**AVIS RELATIF À LA PROTECTION
CONTRE LES EVENTUELS EFFETS NOCIFS ET NUISANCES
PROVOQUÉS PAR LES RAYONNEMENTS NON IONISANTS
GÉNÉRÉS PAR DES ANTENNES ÉMETTRICES STATIONNAIRES**

Commune : FRAMERIES - Exploitant : PROXIMUS

Référence exploitant : 65CLP_03

Rapport n° 2816 / 2023

Figure 2 : Vue en plan des installations d'antennes dans un rayon de 300 mètres autour de l'installation faisant l'objet de la demande d'avis

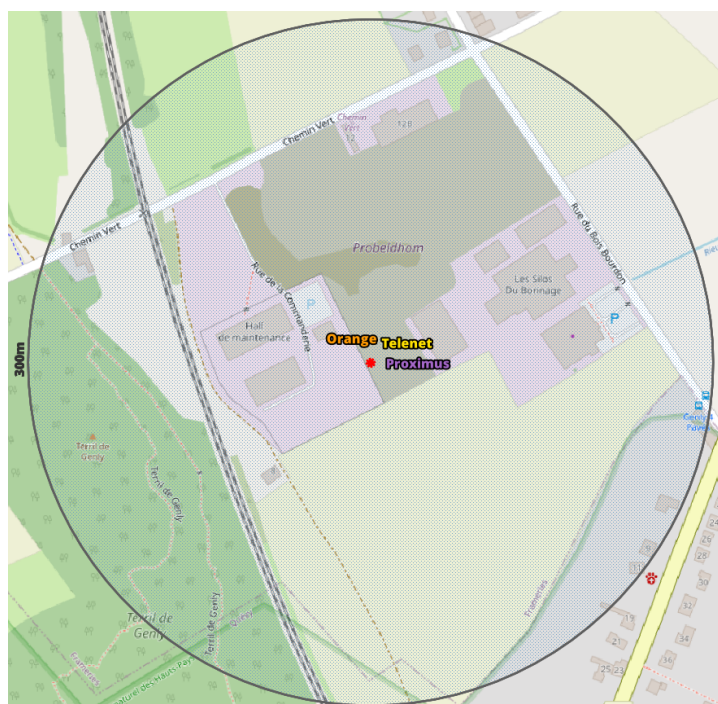
Compte tenu du nombre d'installations localisées dans la figure 2, il apparaît que l'intensité du rayonnement électromagnétique généré, dans les lieux de séjour situés à proximité de l'installation référencée dans le paragraphe 2, par l'ensemble des antennes émettrices stationnaires de l'ensemble des exploitants du même site d'antennes émettrices stationnaires respecte la limite fixée à l'article 4, § 2 du décret.
